INFORME DE FISCALIZACIÓN AMBIENTAL

MINERA FRANKE - ARICA

DFZ-2013-569-INTER-RCA-IA

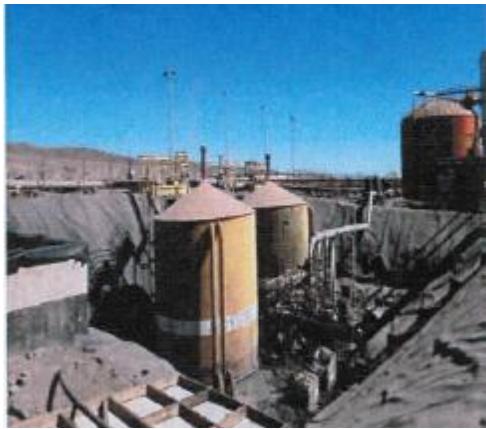
Número de Hecho Constatado:	Estación: 1		
<p>Exigencia:</p> <p>Considerando 3.2.2 RCA 1037/2008</p> <p><i>...Los chancadores (...) contando además con sistemas de supresión de polvo en todos los puntos de alimentación de mineral. Los sistemas supresores de polvo funcionarán mediante aspersión de agua a presión generando microgota.</i></p>			
<p>Hechos constatados durante la fiscalización:</p> <p>Se constató que en la zona del chancador secundario y terciario las correas N° 3 ubicada en las coordenadas 7.142.829.N, 412.646E; N° 7 ubicada en las coordenadas 7.142.806 N, 412.713E y N°9 ubicada en las coordenadas 7.142.848 N, 412.615E inspeccionadas, cuentan con sistema de supresión de polvo consistente en chorros de agua.</p>			
Registros

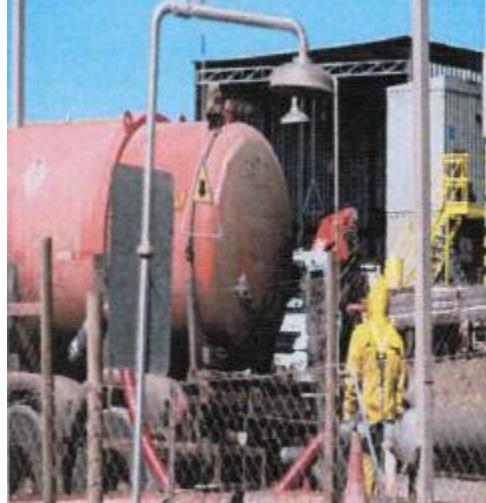
Número de Hecho Constatado: 2	Estación: 2		
Exigencia:			
Considerando 3.2.7 RCA 1037/2008			
<i>...Para evitar la generación de neblina ácida en las celdas de electroobtención, se instalará un sistema de disposición de "esferas antineblina" sobre la superficie de interface líquido-gaseoso de la solución, impidiendo así su evaporación y llevando la concentración de neblina ácida a niveles mínimos.</i>			
Hechos constatados durante la fiscalización:			
Se constató que en la celda N°50 de la planta de Electro Obtención, en coordenadas 7.143.222 N, 411.506 E, la existencia de celdas de electrodeposición (58 celdas en total), las cuales contaban con el sistema de esferas nebulizantes de supresión de gases. Se constató además que sobre cada una de las celdas existía una lona como medida adicional para supresión de gases. La persona acompañante, Don Francisco Villegas informó que se está adicionando un antinebulizante FC1100.
